AMENAGEMENT D'UN QUARTIER RESIDENTIEL – IBAC DE L'AIGHETTA

EZE SUR MER (06)

Recours gracieux

Le 08/07/2022

Modélisation hydraulique :

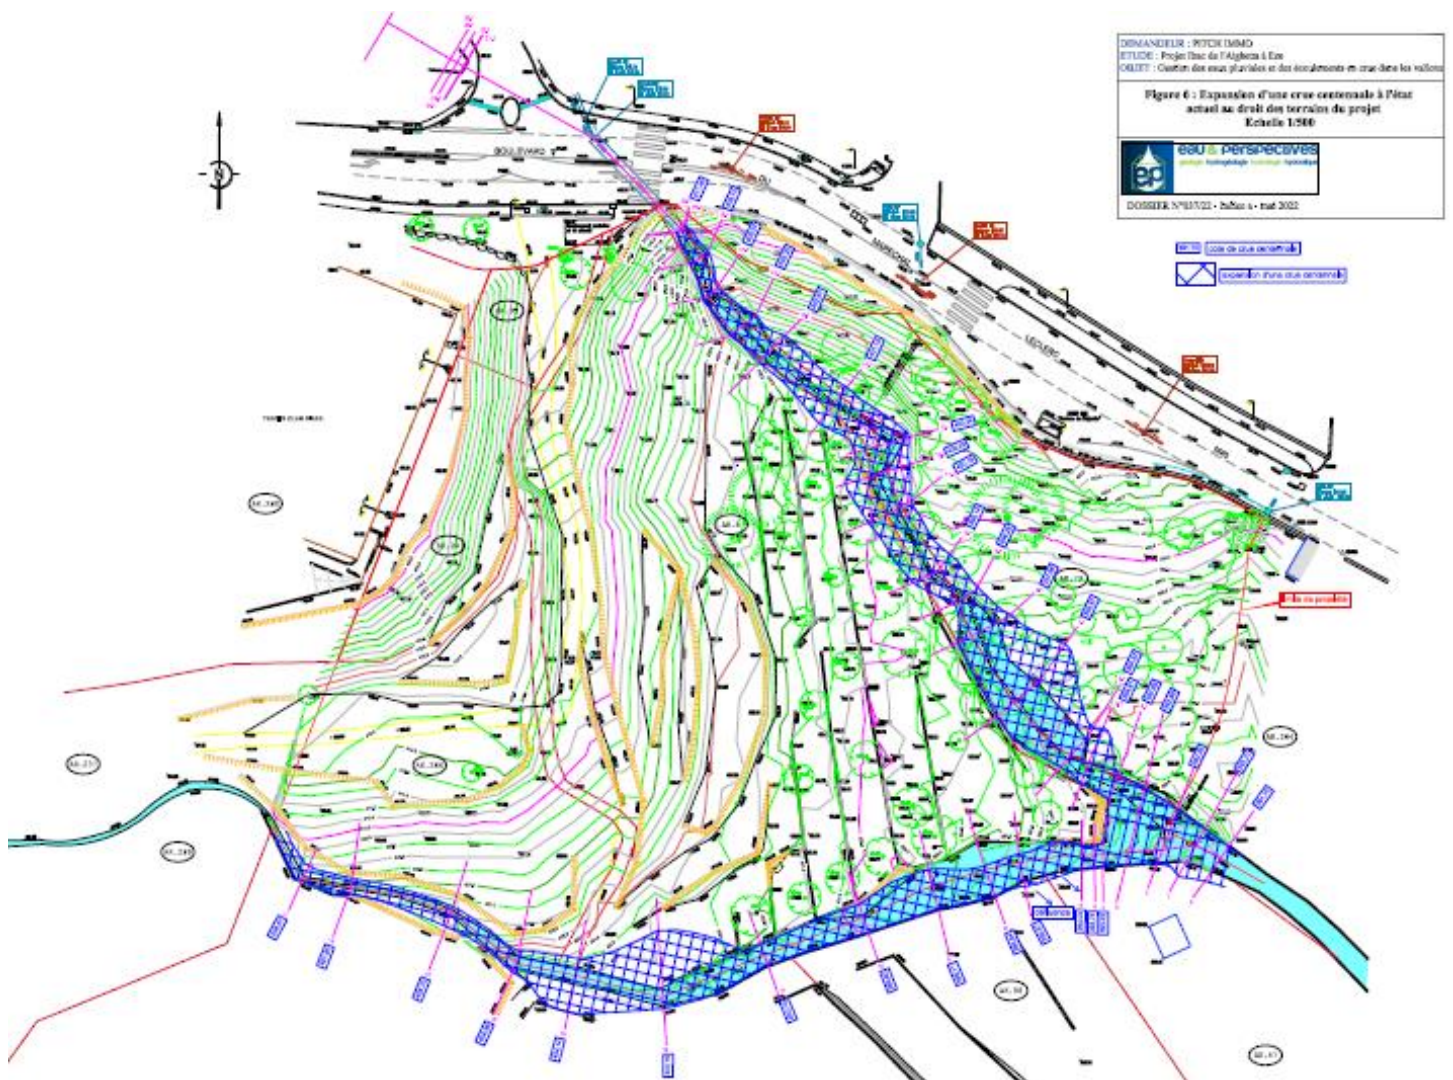
- *d'étude hydrogéologique permettant de s'assurer de la bonne adéquation des exutoires préconisés, notamment pour les eaux pluviales et le milieu environnant*

- *les sols par artificialisation de surfaces importantes,*
- *la gestion de l'eau et l'imperméabilisation supplémentaire,*
- *les risques d'augmentation de l'érosion et d'inondation par ruissellement des eaux pluviales liés à l'artificialisation de la zone de projet*

Cette étude a permis de modéliser les profils, l'expansion d'une crue centennale et la côte de ligne d'eau en crue centennale.

Des aménagements sont projetés dans le vallon de l'Ibac et celui de Virgili:

- reprofilage du vallon de l'Ibac afin de rétablir le fonctionnement hydraulique initial,
- nettoyage sur l'ensemble du profil du vallon (trop de végétation dans le lit ne permet pas un bon écoulement),
- création d'une passerelle pour accéder aux parcelles agricoles sur l'autre versant du vallon de l'Ibac évitant l'enclavement de ces parcelles,
- reprofilage du vallon de Virgili pour accueillir u des bâtiments dans le lit majeur,
- mise en place d'un mur de protection de la voirie au niveau d'un bâtiment et d'une villa,
